**Pratica ARPAE – Area Autorizzazioni e Concessioni Metropolitana n. 24716/2019**

**PROCEDURA di ValSAT art. 5, comma 7, L.R. n. 20/2000, in applicazione delle norme transitorie di cui all'art. 4, comma 4, lett. c), L.R. n. 24/2017**

**Piano Urbanistico Attuativo, in variante al POC, dell'Ambito ANS\_C2.1 denominato “Parco Centonara” località Capoluogo.**

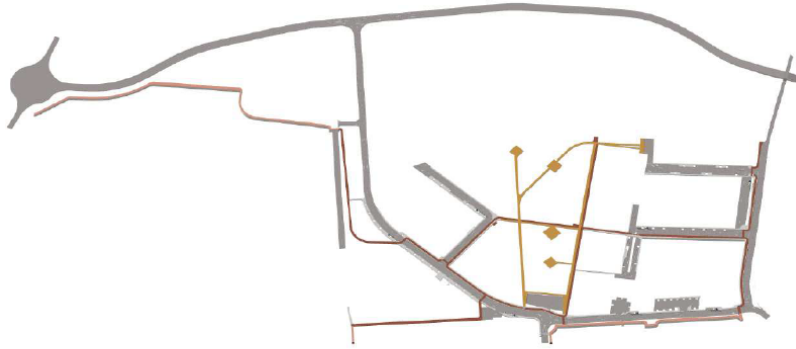
Tuttavia nel progetto si parla della *“creazione di un tratto, parallelo a via Marconi, in cui gli alberi esistenti, sono salvaguardati in un’area a centro strada”*. Gli unici alberi esistenti lungo via Marconi sono quelli della striscia boscata tutelata, però nelle planimetrie si vede un tratto alberato molto più breve dell’esistente, posizionato al centro della viabilità di progetto. Quindi non è chiaro l’intento del progettista. Si ribadisce che la fascia boscata tutelata non può essere alterata e che l’allargamento della via Marconi deve avvenire interamente all’interno del comparto, senza interessare il rio Centonara.
